**dodatek č. III. ke kupní
smlouvě**

1. Smluvní strany uzavřely dne 24. 9. 2018 smlouvu kupní (dále jen „kupní smlouva“) na základě výsledků veřejné zakázky vyhlášené kupujícím, jako zadavatelem, pod názvem **„Nábytek a vybavení v rámci objektů Staré školy a Zvonice v areálu kostela sv. Bartoloměje v Kolíně“** (dále jen „veřejná zakázka“ nebo „zakázka“) a v souladu se zadávací dokumentací a nabídkou prodávajícího podanou v rámci shora uvedené veřejné zakázky, jež jsou nedílnou součástí kupní smlouvy jako její příloha č. 1 a příloha č. 2, na dodávky zboží specifikované v kupní smlouvě (dále jen „zboží“).
2. Účelem tohoto dodatku je změna ceny díla a termínu plnění. Změna ceny díla je způsobena nepředvídatelnými okolnostmi, které jsou specifikovány ve změnových listech.

Změnový list č. N1	
Popis a zdůvodnění změn k oceněnému výkazu výměr SoD	
Akce :	Revitalizace areálu sv. Bartoloměje v Kolíně CZ.06.3.33/0.0/0.0/15_015/0000299

ROZMÍSTĚNÍ EXPOZICE

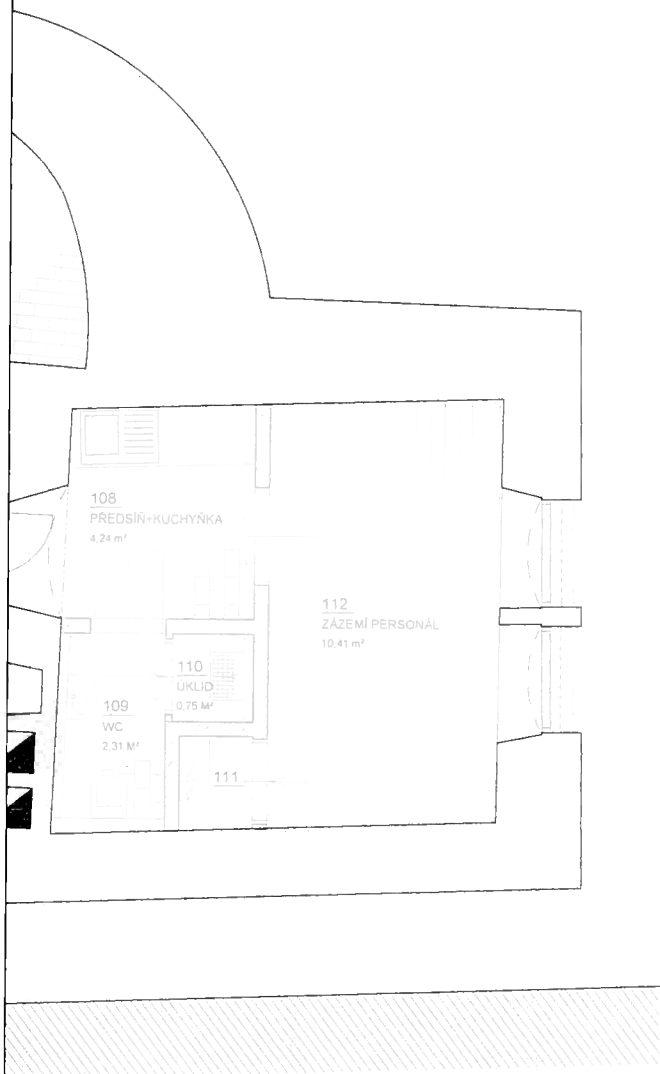
Popis změny	Školní lavice v 1. NP objektu Stará škola v původně navrhovaném rozměru: stůl 250x50cm a lavice 250x50cm v počtu kompletů (stůl+lavice) 4ks. Návrhem této změny je umístění 4 ks kompletů v délce 150cm, v uspořádání do dvou řad po dvou lavicích a stolech.
Specifikace změny	4 komplety lavic se stoly o 150cm délky a v rozmístění 2 řady po dvou lavicích a stolech. Viz. přiložený náčrtek. Materiál zůstává dub masiv v povrchové úpravě.
Zdůvodnění změny	Chyba v projektové dokumentaci, 134/2016 Sb. Zákona §222 odst. 6: Uvedený rozměr (250cm délky) v kompletu 4ks by bylo s ohledem na prostor téměř nemožné umístit, průchod kolem lavic by byl velmi úzký a neumožňoval návštěvníkovi podstoupit a prohlédnout si vystavené exponáty. Tuto okolnost nemohl zadavatel předvídat. Nahradíme je 4 komplety lavic se stoly o 150cm délky a v rozmístění 2 řady po dvou lavicích a stolech. Tím bude zajištěna i lepší přístupnost míst pro posezení při projekci. Zároveň zůstane dostatek prostoru pro průchod kolem lavic a možnost prohlédnout si tak vystavované exponáty.

Revitalizace areálu sv. Bartoloměje v Kolíně CZ.06.3.33/0.0/0.0/15 015/0000299						
				Částka a výměra dle smlouvy		
Poř.	Kód	Zkrácený popis	M.j.	Množství	Jednot. cena (Kč)	Celkem
Odpočty						
1	2.D.1.1.12.01.1_001	Školní lavice se stolem (stůl 250x50, lavice 250x50cm)	ks	-4,00	52 000,00	-208 000,00
Připočty						
2	2.D.1.1.12.01.1_001	Školní lavice se stolem (stůl 150x50, lavice 150x50cm)	ks	4,00	48 000,00	192 000,00
						0,00
						0,00
						0,00

SVUPEK POD STROJE

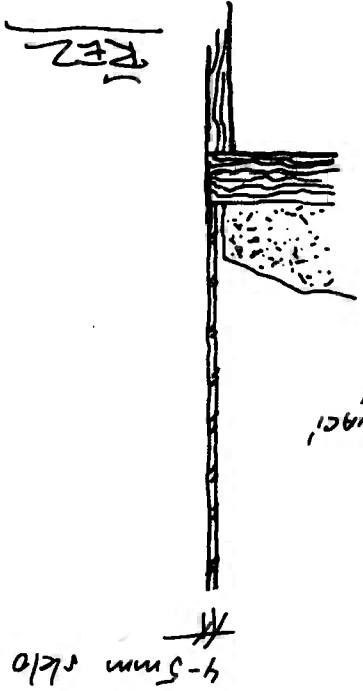
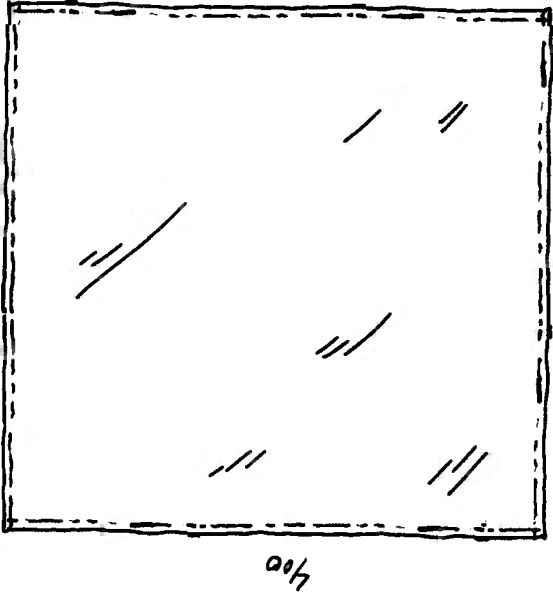
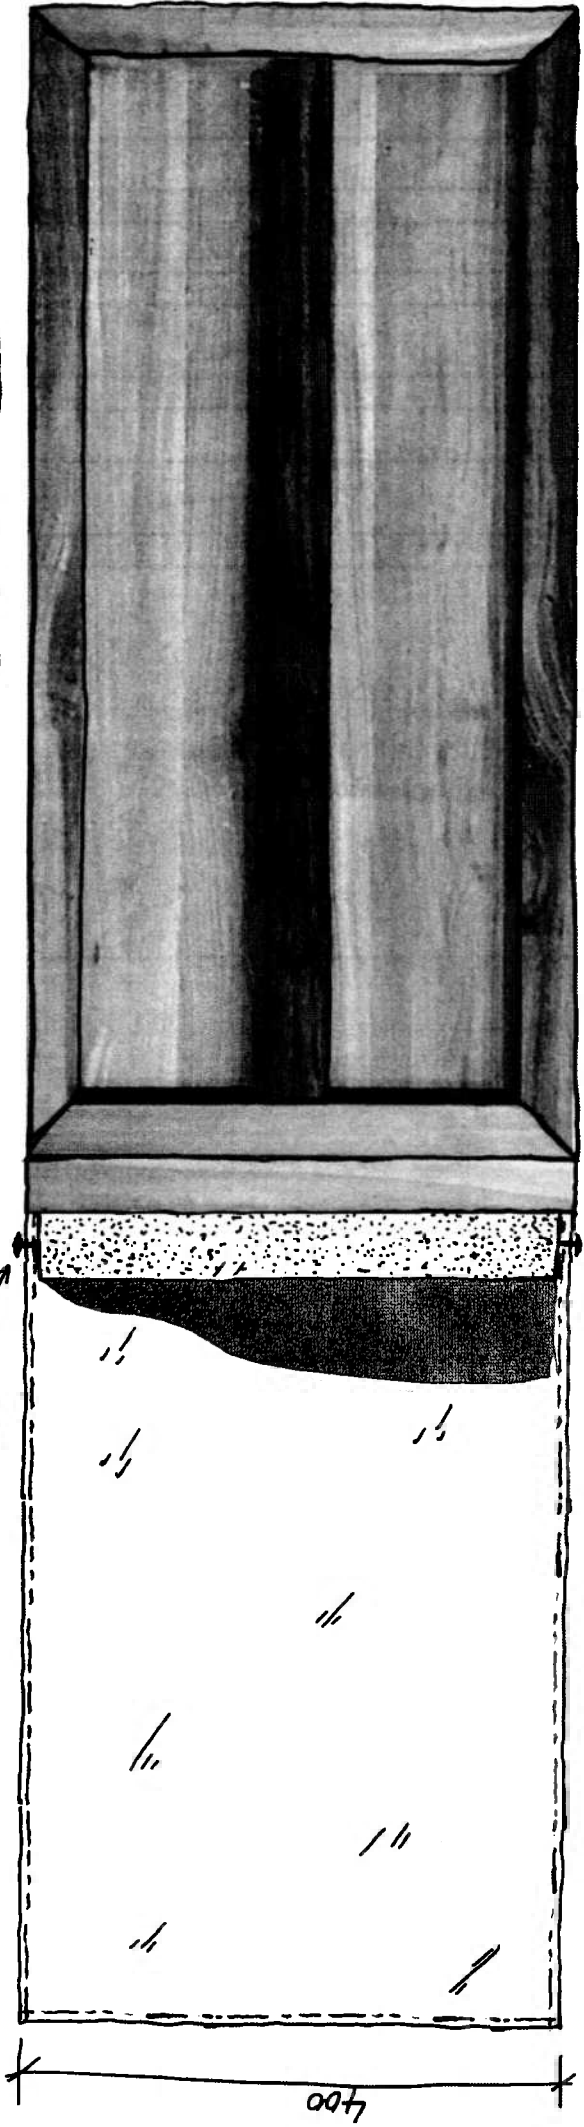
Popis změny	Sokly pod mechanické stroje umístěné v 1.NP objektu Stará škola: - navýšení počtu kusů z 5 na 6, umístěním 1ks stroje, který byl původně zamýšlen do 2. NP a byl bez podstavce - skleněný kryt umístěný na všechny podstavce z důvodu bezpečnosti a ochrany umístěných exponátů - zabezpečení soklů proti překlopení z důvodu bezpečnosti
Specifikace změny	- 1 ks soklů pod stroje – dub masiv, rozměr 40x40 cm základna, výška 90 cm - 6 ks skleněných krytů – rozměr 40x40 základna, výška 60 cm, hrany broušené, posazeno na sokl, zabezpečeno proti manipulaci - zvýšení stability vložením betonových kvádrů do těla soklu
Zdůvodnění změny	Předpokládal se vstup návštěvníků s doprovodem průvodce. Dle dodatečné informace, že se návštěvníci budou v prostoru objektu pohybovat samostatně, došlo ke zvýšení zabezpečení a) exponátů – mechanických strojů, a to zakrytováním skleněnými poklopy a b) soklů, a to zvýšením bezpečnosti a stabilizace jejich základny. Sokly měly být původně šroubovány do dřevěné podlahy, aby byla jejich stabilita zajištěna. Došlo ale ke změně podlahy dřevěné na podlahu cihlovou (vyžádáno NPÚ), proto bylo přistoupeno k jinému řešení stabilizace soklů. Jedná se o změnu, která je nezbytná a změna v osobě dodoavatele by zadavateli způsobila značné obtíže. Proto podřazujeme tuto změnu pod odst. 5 § 222 ZZVZ.

Částka a výměra dle smlouvy		
Poř.	Kód	Zkrácený popis	M.j.	Množství	Jednot. cena (Kč)	Celkem
		Odpočty				
		Přípočty				
1	2.D.1.1.12.01.1_002	Sokl pod stroje	ks	1,00	14 200,00	14 200,00
2		Skleněné kryty vč. uchycení	ks	6,00	5 700,00	34 200,00
3		Stabilizační bezpečnostní prvky	ks	6,00	4 500,00	27 000,00
						0,00
